廃炉発官 R 3 第 6 8 号
令和 3 年 8 月 2 日

福島第一原子力発電所 特定原子力施設に係る実施計画 変更認可申請書

中低濃度タンク（G 4 北エリア，G 5 エリア）の設置に伴い、下記の通り変更を行う。

図2 雨水移送ラインの設置範囲図

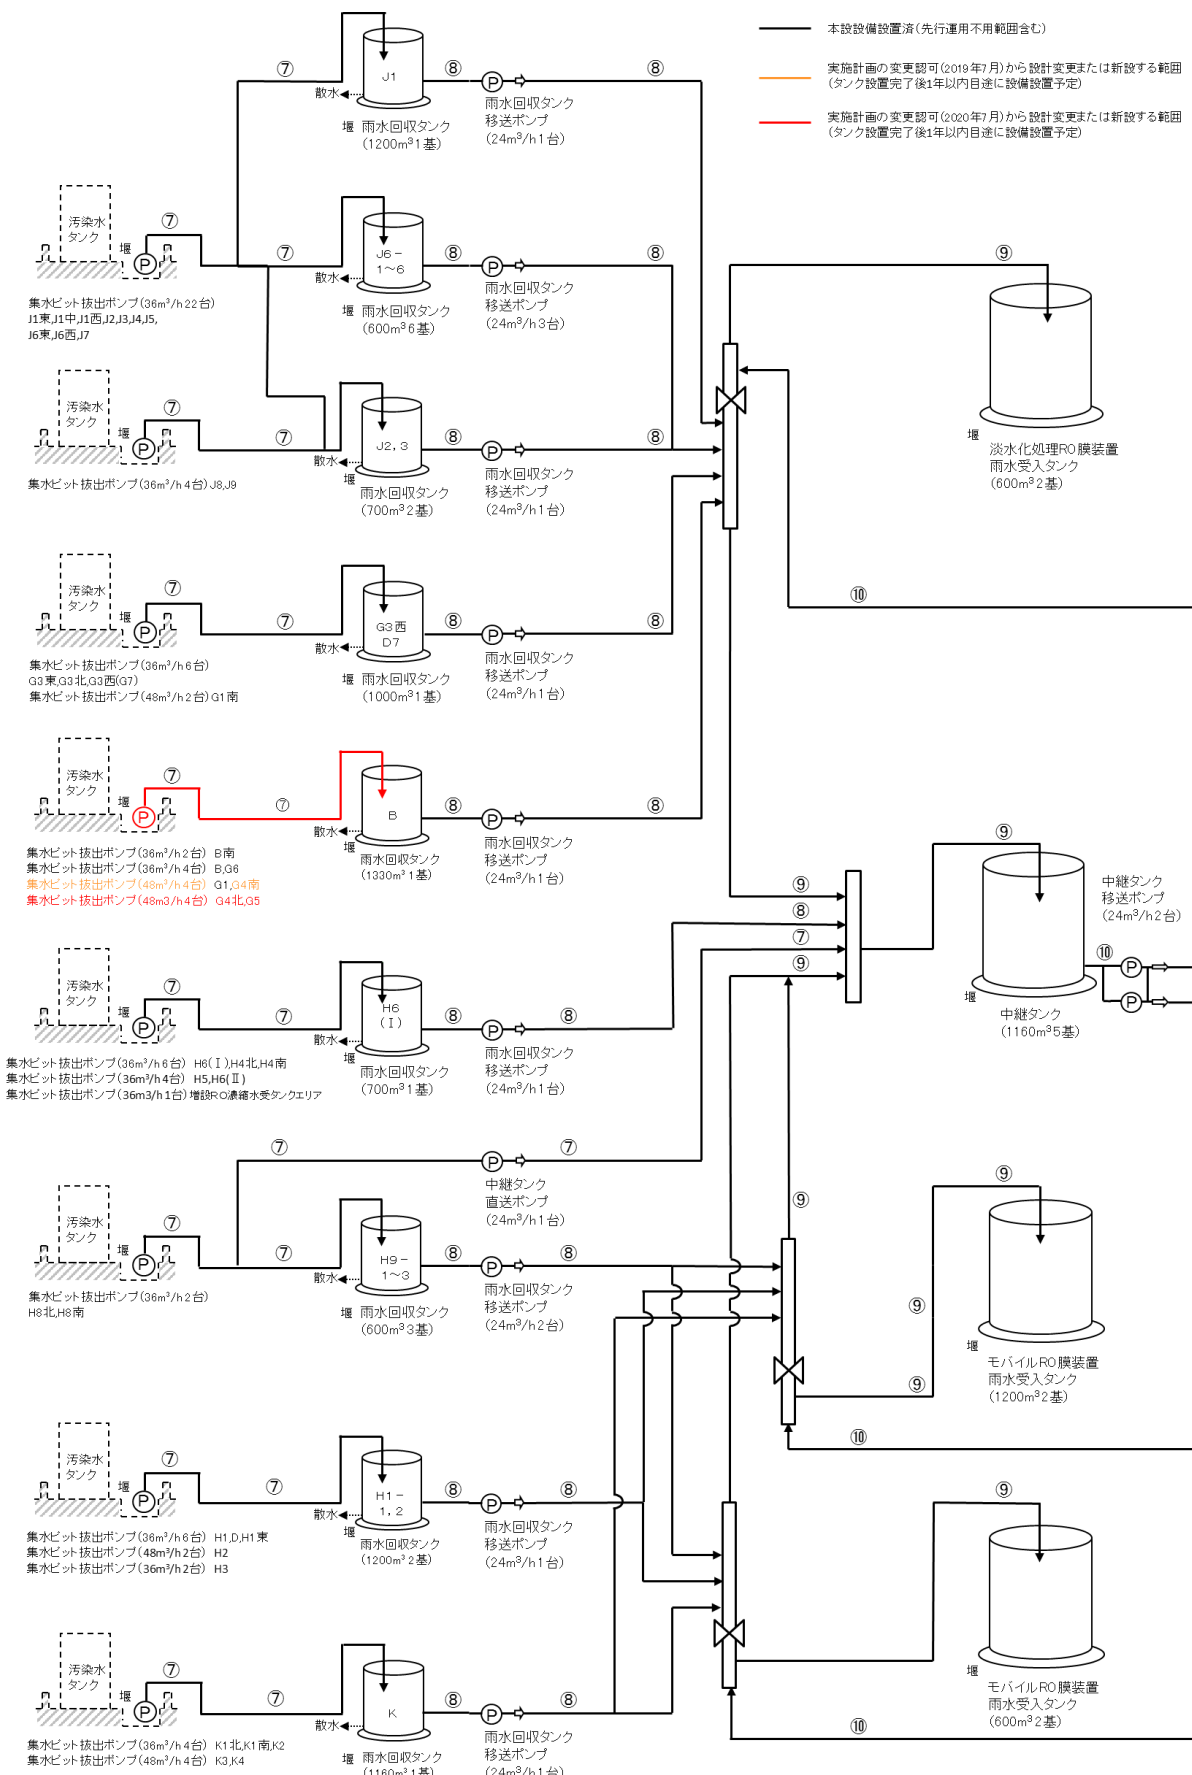
- ・中低濃度タンク（G 4 北エリア， G 5 エリア）の設置に伴う記載の追加及び雨水移送ラインの設置範囲図の変更
